Nachtrag zum „Runden Tisch-Süd1 v. 6.10.2016

VERÄNDERUNG DES LÄNGSGEFÄLLES UND DAMIT VERBUNDENE BAULICHE ANPASSUNGEN DER TRASSE ZWISCHEN BAU-KM 128/129

14.12.2016 - Runder Tisch
Süd1

Beispiel: Querschnitt

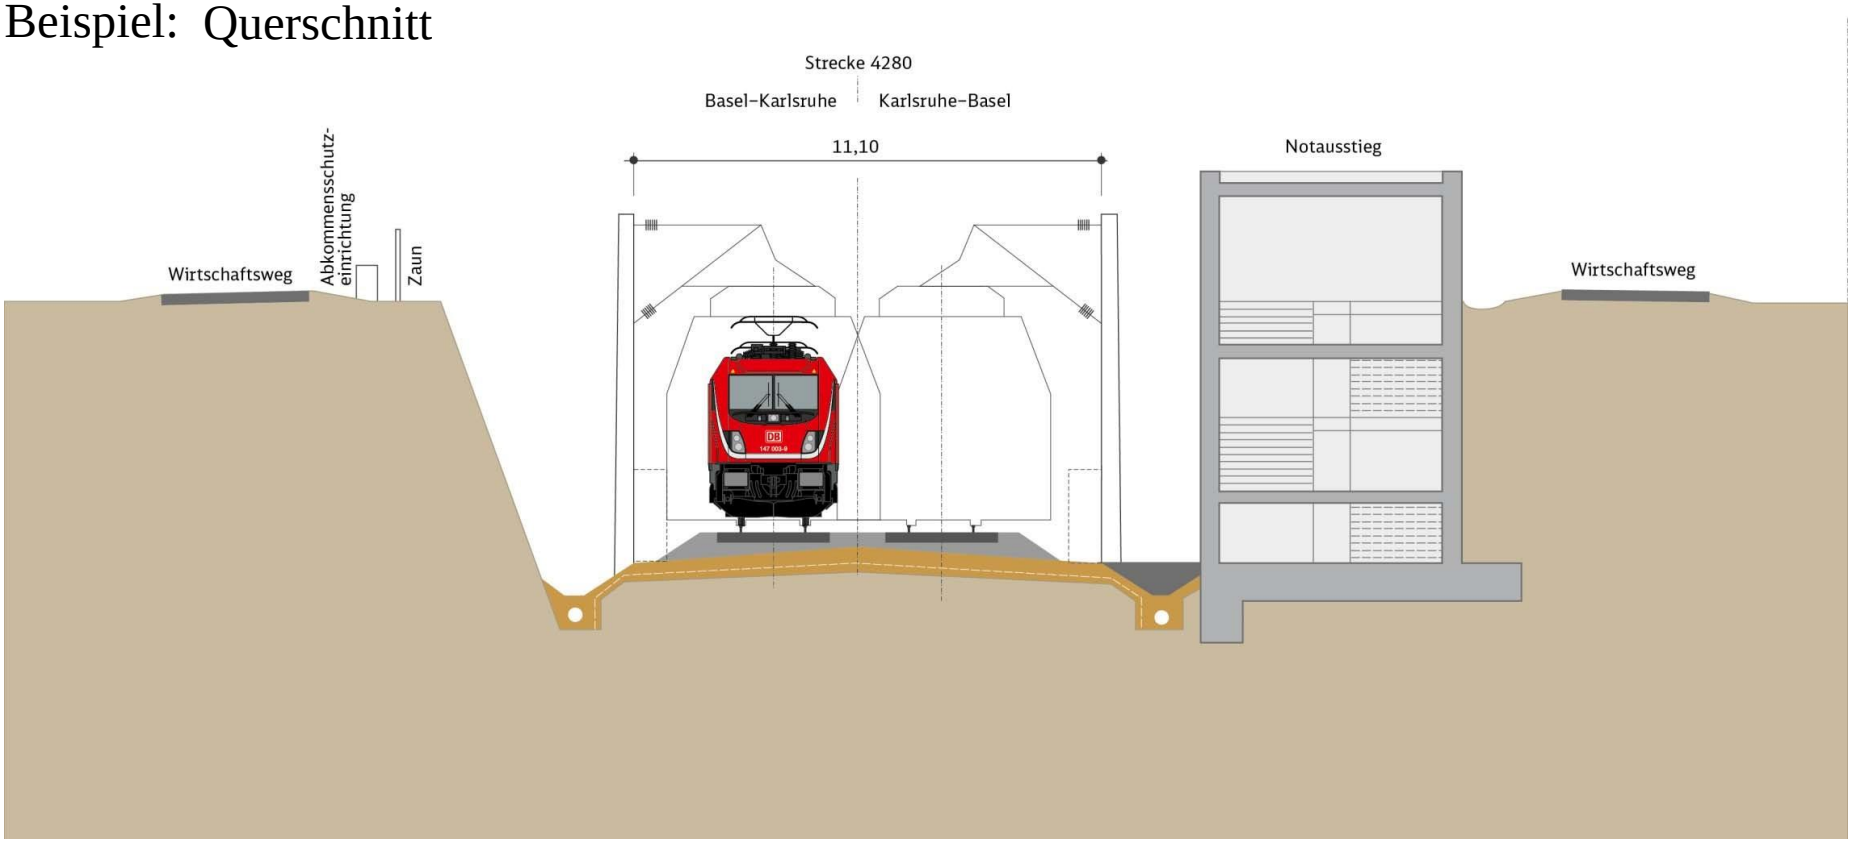
Alternativ statt Troglösung: Steilböschung
